**Всемирный форум для согласования правил
в области транспортных средств**

Соглашение 1958 года:**Рассмотрение поправок к действующим
правилам ООН, представленных GRSP****Предложение по дополнению 13 к поправкам серии 04
к Правилам № 44 ООН (детские удерживающие
системы)****Представлено Рабочей группой по пассивной безопасности***

Предложение по дополнению 13 к поправкам серии 04 к Правилам № 44 ООН (детские удерживающие системы)

Рисунок ребенка, удерживаемого лямкой

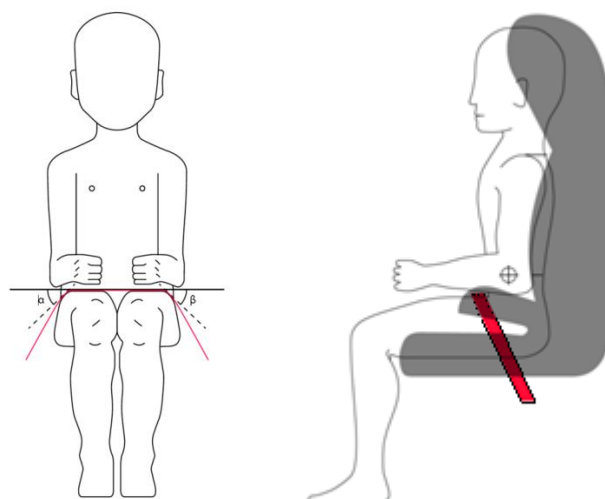
Пункт 6.2.2 изменить следующим образом:

- «6.2.2 Все удерживающие устройства, в которых используется "поясная ляжка", должны активно направлять ее с обеих сторон таким образом, чтобы все нагрузки, передаваемые через эту "поясную ляжку", приходились на таз. Система не должна подвергать уязвимые части тела ребенка (живот, пах и т.д.) чрезмерным нагрузкам.

В случае подушек бустерных сидений и самих бустерных сидений поясная часть ремня безопасности для взрослых должна быть устроена таким образом, чтобы нагрузки, передаваемые с обеих сторон через этот поясной ремень для взрослых, приходились на таз. Направление нагрузки на таз должно обеспечиваться с момента размещения ребенка в устройстве; поясная ляжка ремня должна проходить по бедрам в направлении назад, едва касаясь складки на уровне таза. Углы α и β , образованные линией касания бедер ляжкой и горизонталью, должны составлять более 10° .
